ANEJO Nº 1 ANTECEDENTES

APÉNDICE Nº 1. INFORME INSPECCIÓN SOBRE EL PROYECTO
COMPLEMENTARIO

INFORME SOBRE LA PROPUESTA DE
COMPLEMENTARIO Nº1 DEL CONTRATO DE
OBRAS "AUTOVÍA SE-40. ENLACE SE-648
(ALMENSILLA) - ENLACE A - 49 (ESPARTINAS)".

PROPUESTA DE MODIFICACIÓN DE LA ORDEN DE ESTUDIO: "PROYECTO DE TRAZADO Y CONSTRUCCIÓN DE LA CONEXIÓN CON ESPARTINAS DESDE EL ENLACE SATÉLITE DE LA A-49/SE-40 Y MEJORA DE LA CAPACIDAD ESTRUCTURAL Y DEL DRENAJE DE LOS CAMINOS DE SERVICIO EXISTENTES EN AMBAS MÁRGENES DE LA SE-40 (PPKK 35,1 AL 42,8) Y DE LA A-49 (PPKK 6 AL 11)".

SOLAPA CON HOJA 3
ENCLAVE TORREQUEMADA
MITACION

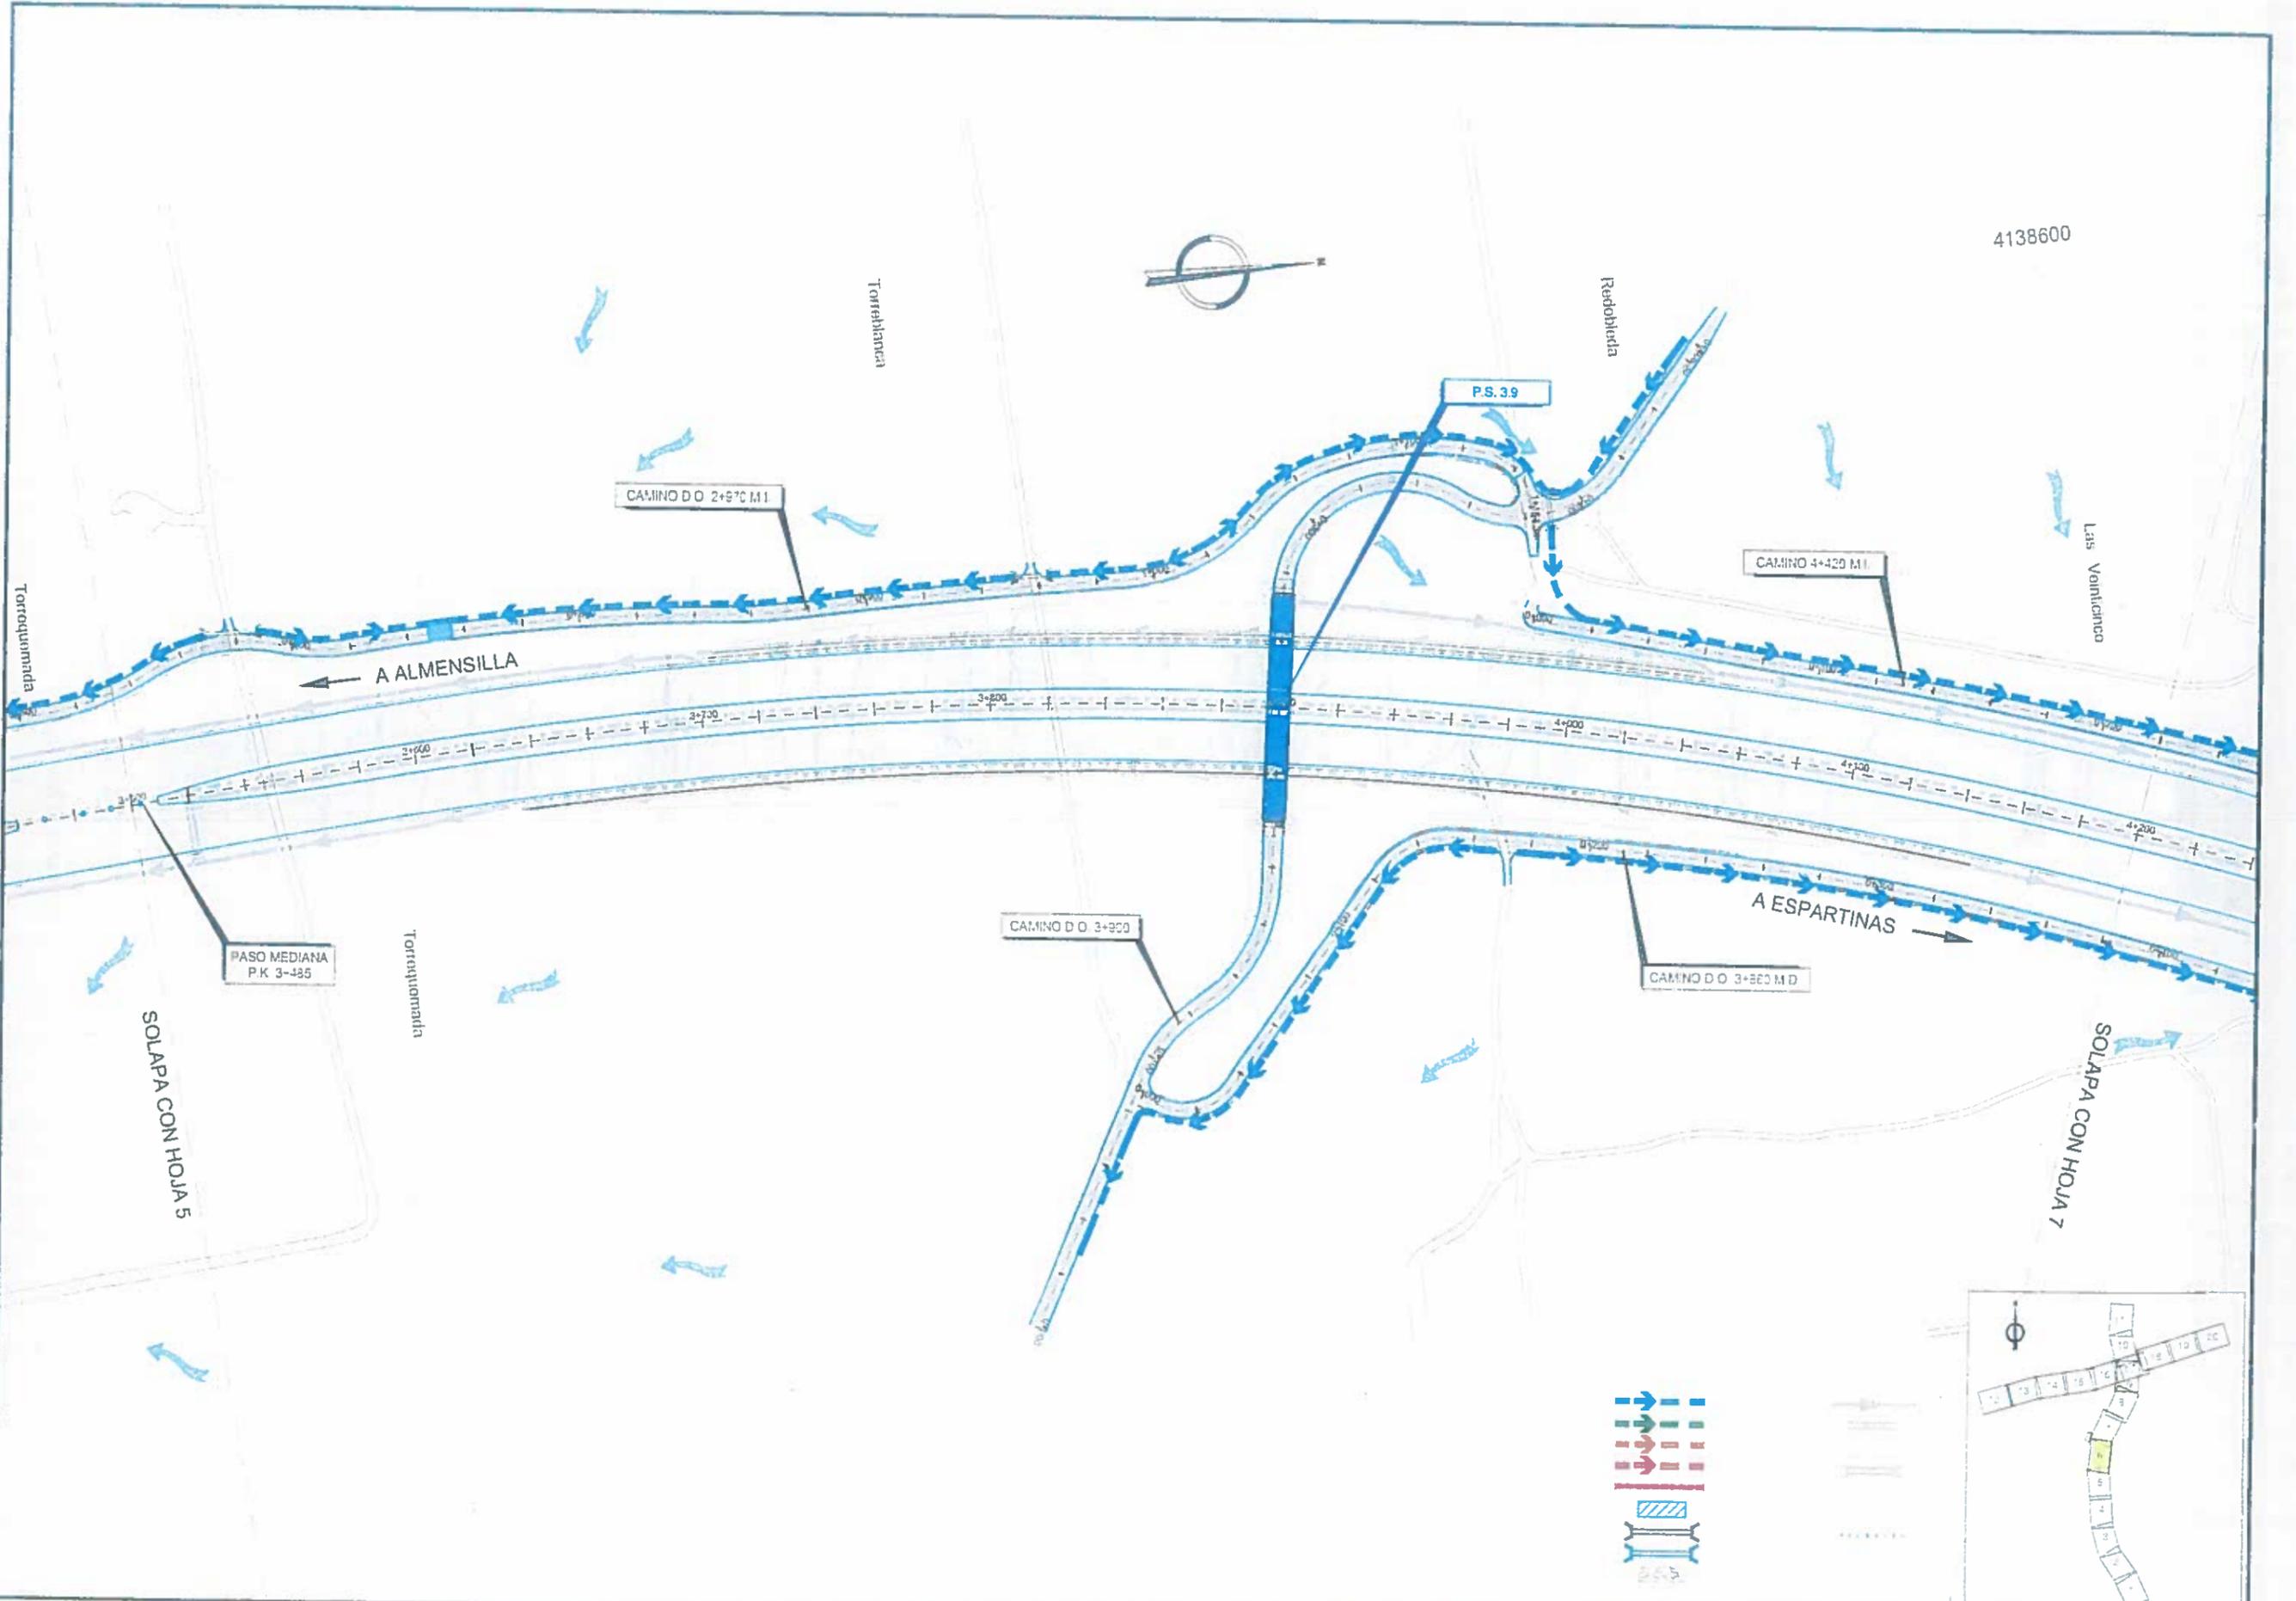
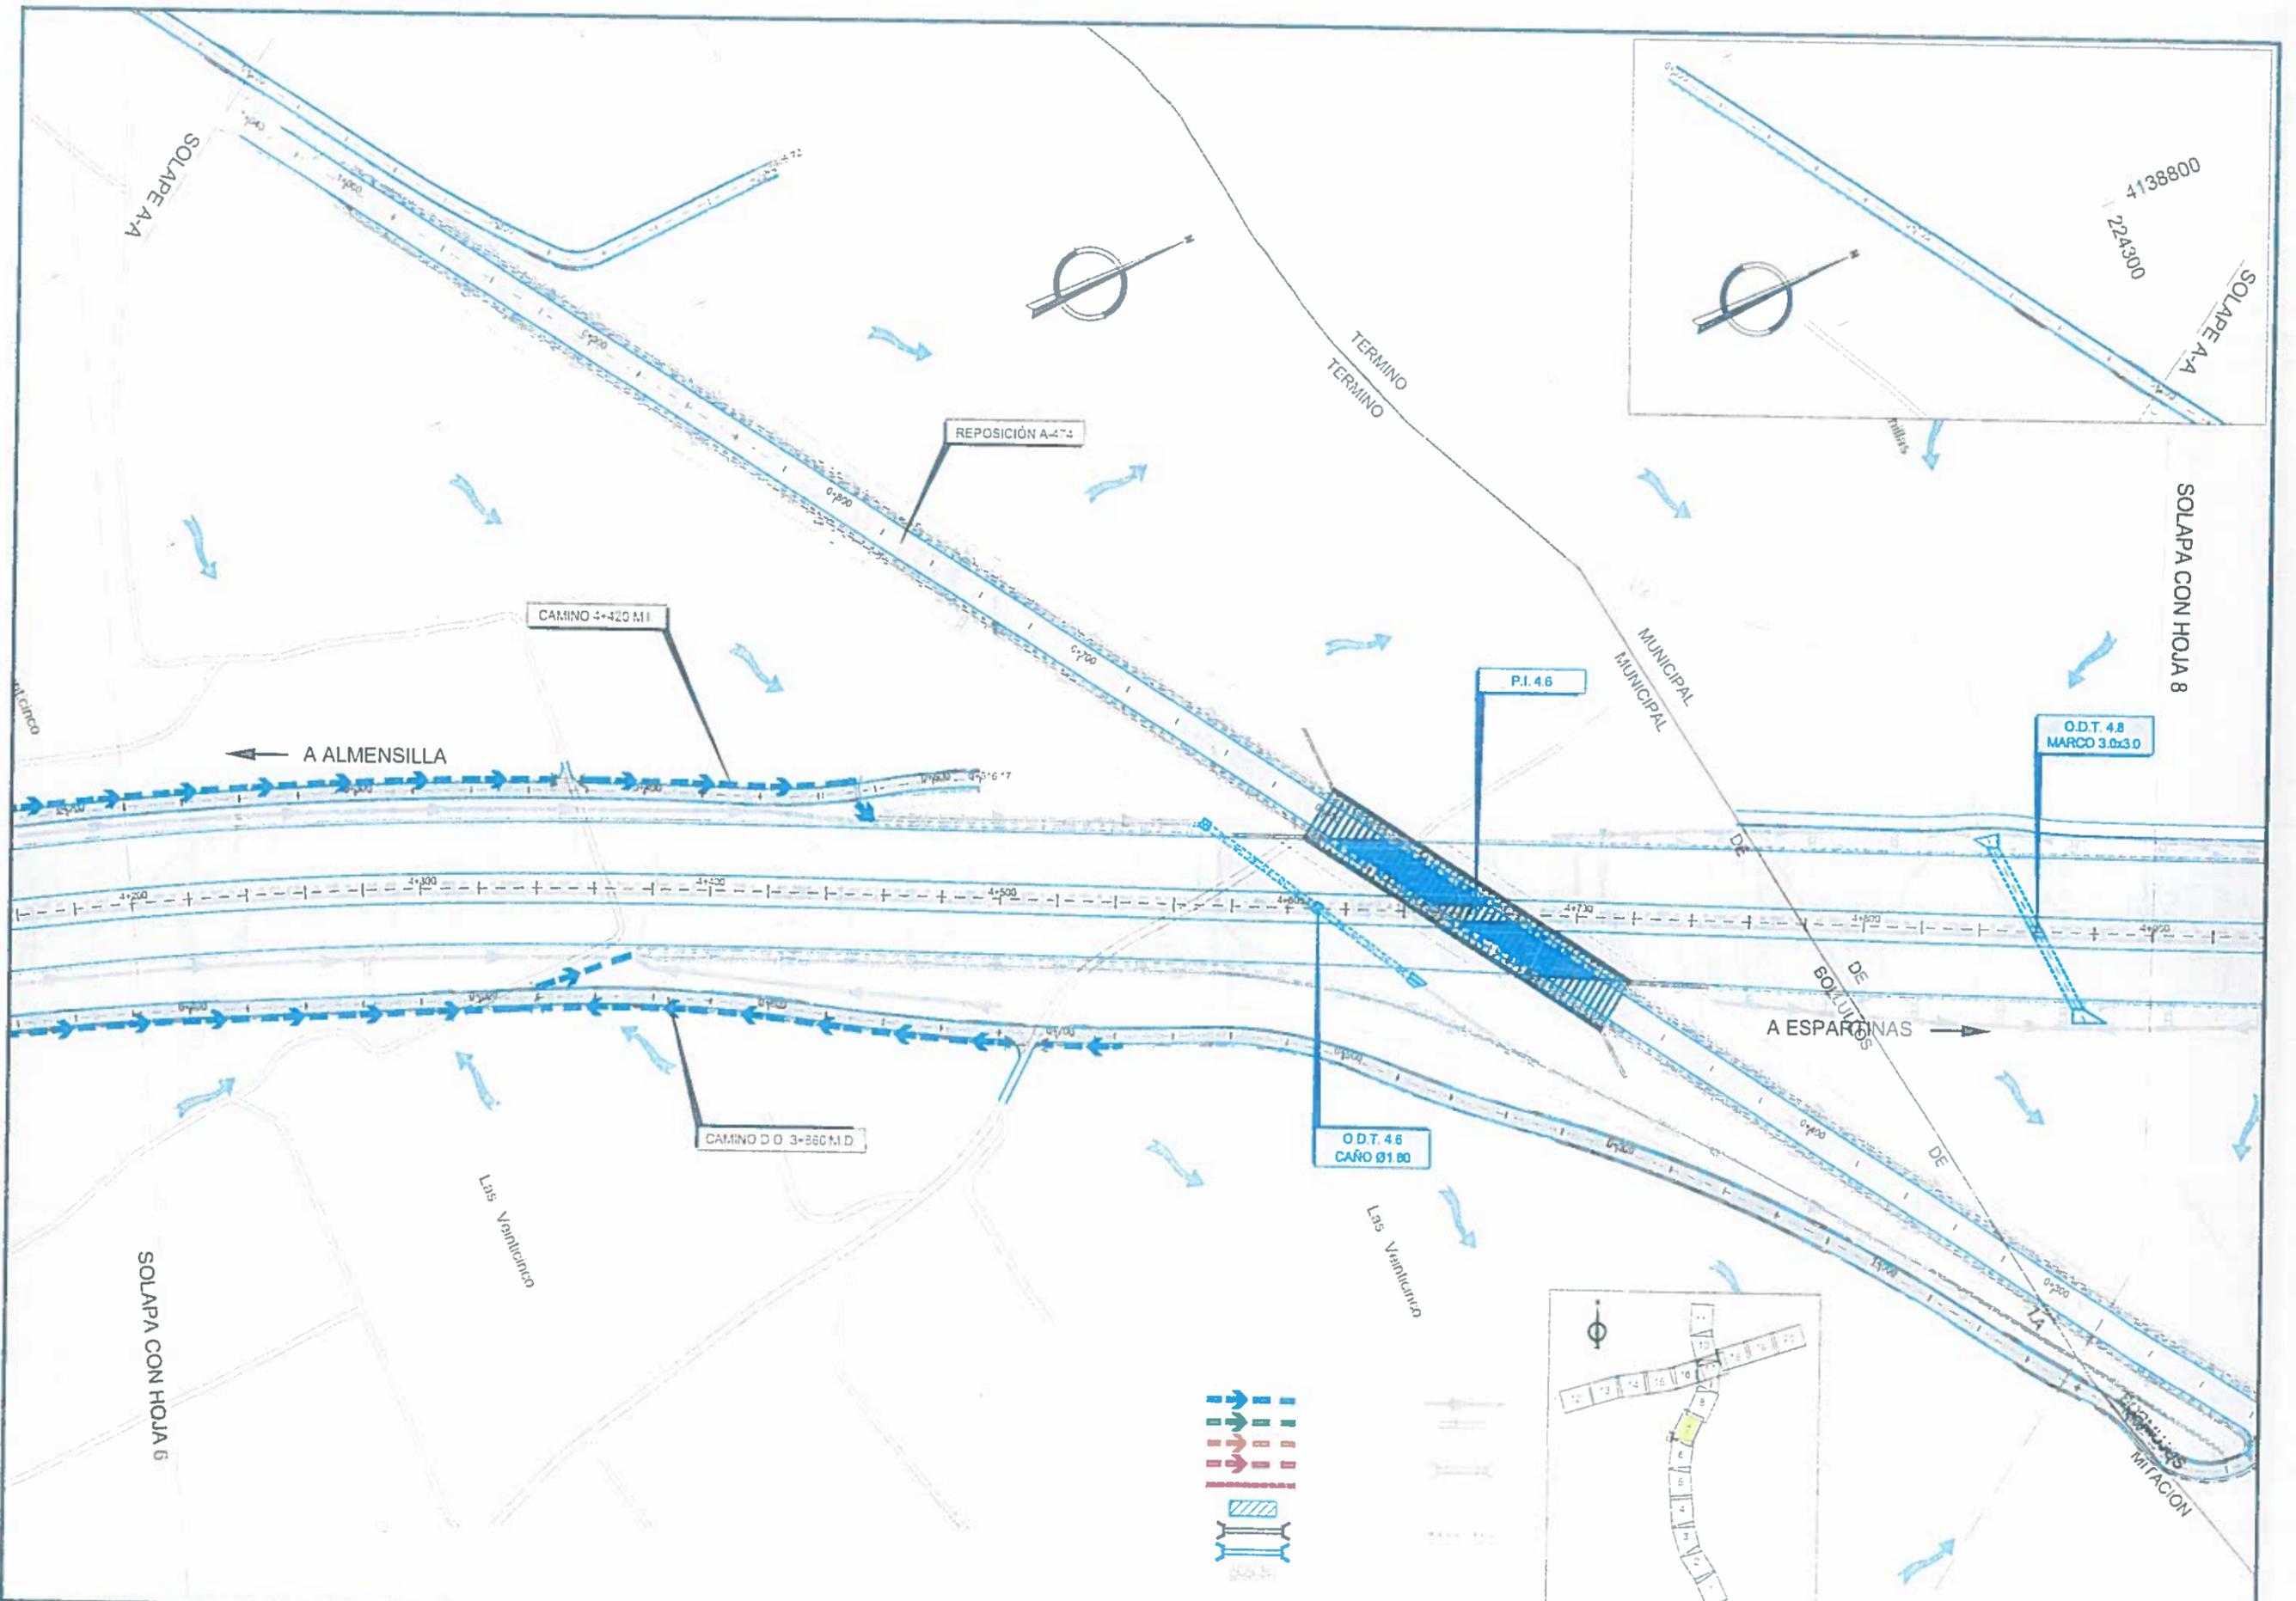
En el modificado Nº 2 de la obra se incluyeron y ejecutaron las cunetas y otras obras de drenaje que se consideraron más prioritarias, dada la limitación presupuestaria en dicho proyecto. No obstante, se considera que sigue siendo necesaria la mejora del drenaje longitudinal y transversal de los caminos de servicio en varios puntos. Se solicita en esta propuesta de Orden de Estudio que se proyecten las soluciones para dar continuidad al drenaje a través de algunos pasos inferiores de nueva construcción (ver Anexo Planos Nº 3). Teniendo en cuenta las mejores incluidas (y ya ejecutadas) en el proyecto modificado nº 2, se presupuesta este concepto en 390.000 €, PEM.
